COMMUNAUTE DE COMMUNES « TERRES DE BRESSE » à CUISERY (71)

ENQUÊTE PUBLIQUE

OBJET : Modification et Révision allégée du PLUi de la Communauté de Communes Terres de Bresse

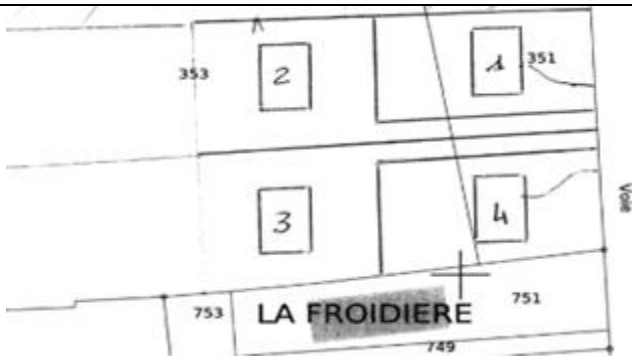
Bonjour, je me permets cette requête, car je suis propriétaire d'un terrain à l'abergement sainte colombe cadastré D872 pour une surface de 4197m2. Ce terrain est en dans une zone OAP. Je souhaiterai pouvoir faire construire seulement 2 maisons et non 4 comme cela est prévu. Je vous joins ma demande faite en 2022 ainsi qu'un plan cadastral de mon projet. Sans votre aval, je ne pourrai malheureusement pas me construire ma maison et proposer l'autre terrain à la vente. Ce projet est important pour moi étant handicapé cela me permettra d'avoir une petit maison de plain pied et me facilitera ma vie au quotidien.

Sinon ce grand terrain restera donc inoccupé n'ayant pas les moyens de faire l'aménagement pour

un lotissement.

Réponse CCTB :**Nom du contributeur :** BERTHELARD Jacky – Aberg St Colombe**Catégorie de la demande :** Demande de modification d'une OAP

Observation proposée par les techniciens : la requête ne semble pas être acceptable Remarques / commentaires : Réduction du programme de logements de 4 à 2
Avis CE : Avis défavorable Cette demande de réduction d'un programme d'aménagement n'entre pas dans le cadre d'une révision allégée du PLUi.

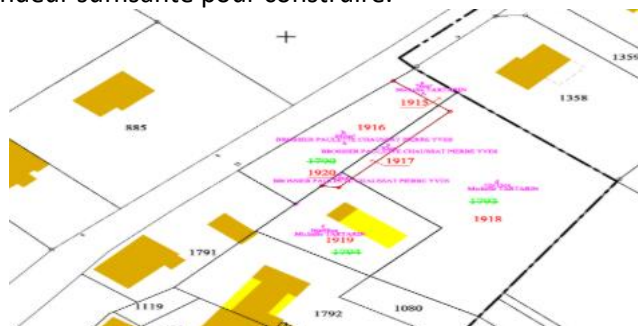
Observation : Bonjour, je souhaiterais que ma parcelle AT262 soit intégrée à la zone UBnd afin de pouvoir régulariser la construction d'une piscine. Vous constaterez sur le plan joint que cette parcelle fait partie intégrante de ma propriété foncière.

Remarques / commentaires : Semble recevable mais il faut voir où mettre le trait ?

Avis CE : Avis favorable Une extension raisonnable de la zone UBnd doit permettre à M. BUENO de réaliser son projet.

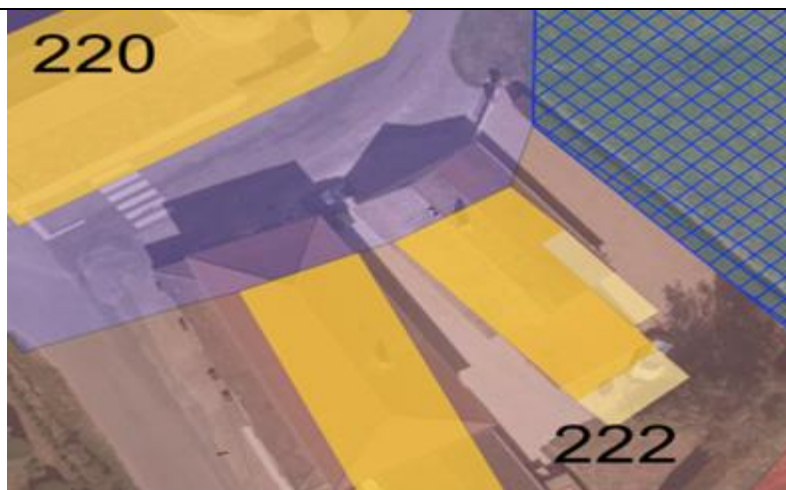
Remarques / commentaires : Création d'un STECAL pour préau communal

Avis CE : Avis favorable en raison de l'intérêt public local de la demande

Nom : BERTHAUD Jonathan à Romenay**Thématique :** MDC1

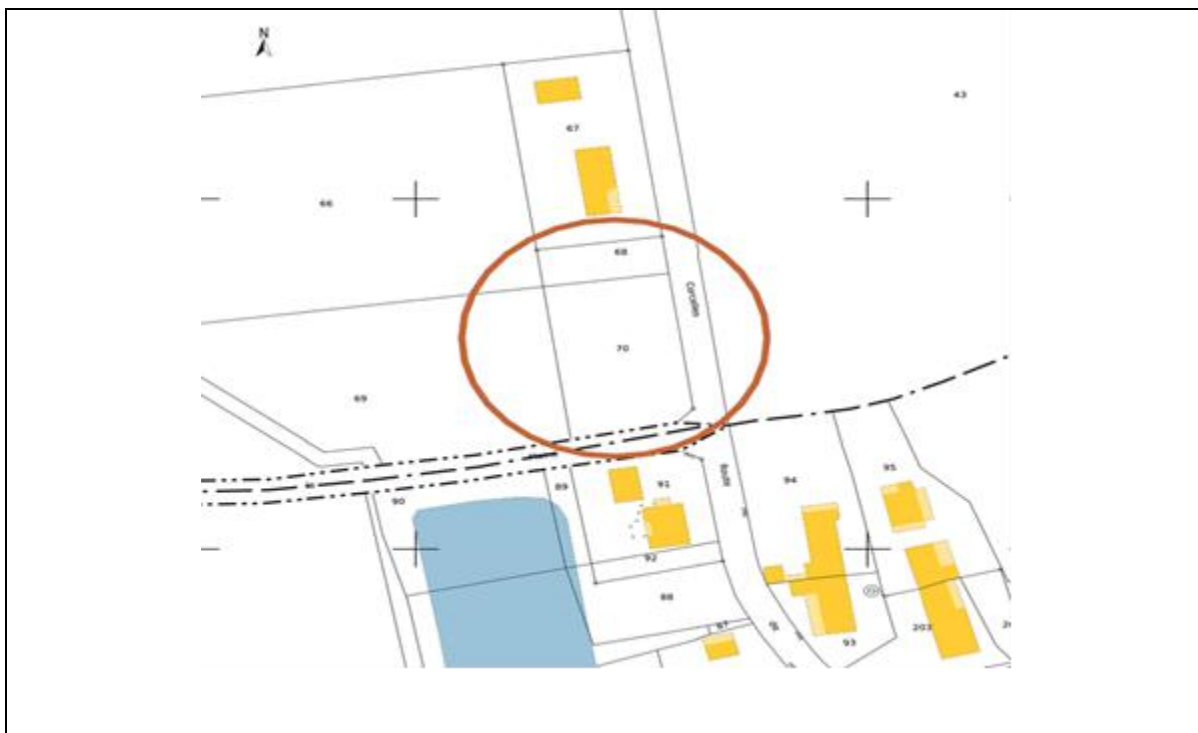
Observation : Je souhaite que le zonage de ma parcelle évolue de AX à AXc car mon bâtiment d'activité, situé sur une parcelle contiguë, n'a pas pu être agrandi (suite à refus de PC sur le fondement que les zone AX ne sont pas destinées à accueillir de nouvelles constructions). Je demande donc de corriger cette erreur matérielle, en modifiant le zonage de ma parcelle de Ax en AXc. Je vous remercie de prendre en considération ma demande afin que je puisse enfin pouvoir développer mon entreprise.

**Réponse CCTB :****Nom du contributeur :** BERTHAUD Jonathan à Romenay**Catégorie de la demande :** Correction d'erreur matérielle**Observation proposée par les techniciens :** la requête est à arbitrer par les élus**Remarques / commentaires :** Soit correction d'étiquette de STECAL de Ax à Axc, soit re dessin de la zone A en Ax pour intégrer le bâtiment à étendre
